Mairie du Rayol Canadel

Assistance à Maîtrise d'ouvrage pour la mise en place d'une ZMEL devant les plages du Rayol et du Canadel

DEMANDE DE RENSEIGNEMENTS COMPLEMENTAIRES SERVICES
DE L'ETAT SUR LE DOSSIER D'EXAMEN AU CAS PAR CAS

Affaire : CORMRC 105 - 2016 Référence du document : NOT-PRE-00-0

Figure 1 : Localisation du ponton flottant existant actuellement au Canadel

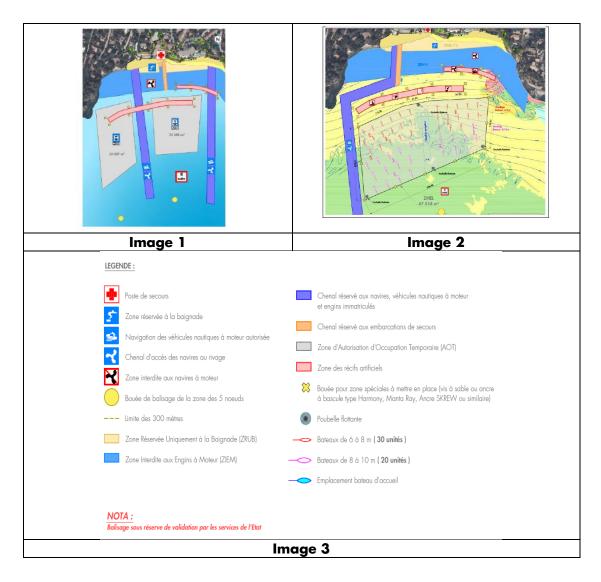
• Un ponton flottant est prévu sur Rayol. Ce n'est pas l'idée d'une ZMEL à la base. Y avait-il un ponton avant ?

Effectivement, il n'existe pas de ponton actuellement sur la plage du Rayol. Néanmoins, pour fluidifier l'accès à la plage pour les usagers des ZMEL du Rayol et du Canadel, il est préférable de mettre un ponton accessible sur la plage du Rayol, dont l'accès se fera uniquement par le chenal prévu à cet effet. Ce ponton pourra également servir pour l'annexe de secours.

Un ponton existe actuellement sur la plage du Canadel, situé à l'Est de cette plage (cf. figure cidessous).

Pour rappel, le ponton mis en place sur la plage du Rayol sera amovible.
